NOTE TECHNIQUE

N° 140 - D

**DS 21 (DX-DJ) - DS 19<sub>a</sub> (DY-DL)**

**ESSIEUX**

**Fusée et tocs de roues**

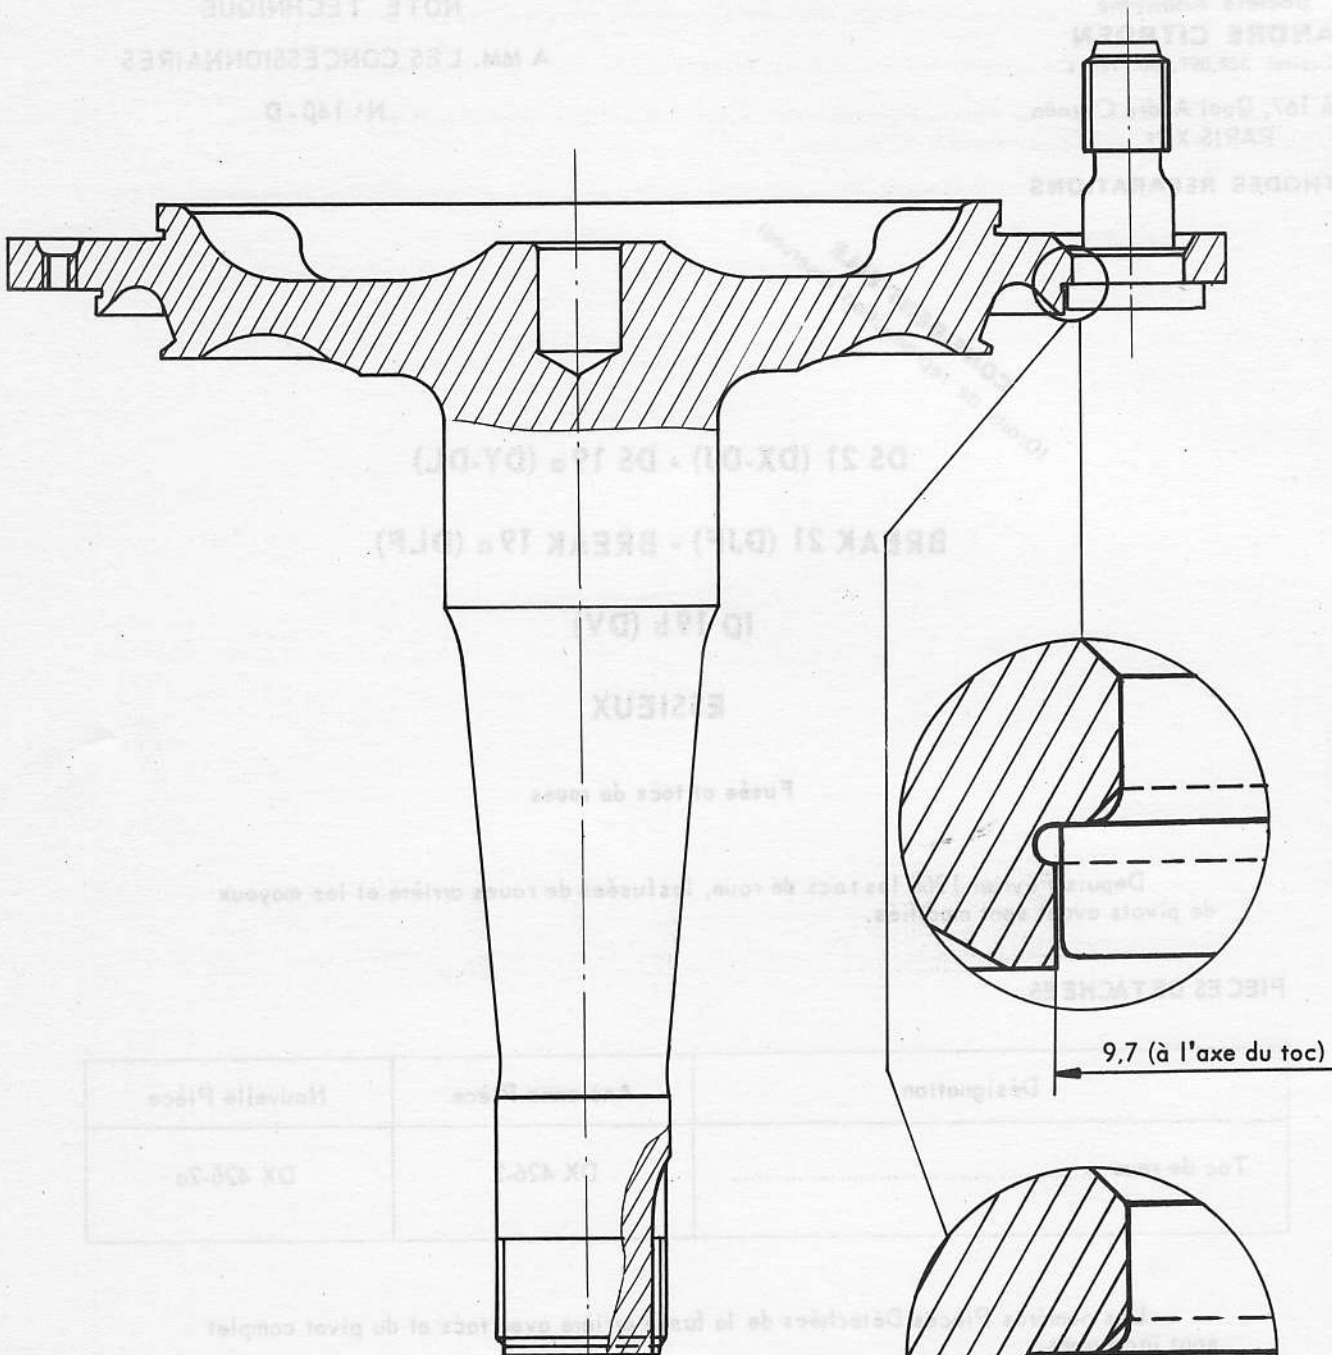
Depuis Février 1968 les tocs de roue, les fusées de roues arrière et les moyeux de pivots avant sont modifiés.

Désignation	Ancienne Pièce	Nouvelle Pièce
Toc de roue .....	DX 426-2	DX 426-2 <sub>a</sub>

Ancien toc

Nouveau toc

9,7 (à l'axe du toc)

11,2 (à l'axe du toc)

Le montage d'un nouveau toc sur une ancienne fusée arrière n'est pas possible.

Le montage d'un ancien toc sur une nouvelle fusée arrière n'est pas possible.

- Le remplacement d'un toc de roue sur un pivot n'est pas possible. Il est nécessaire d'effectuer un échange standard de pivot.
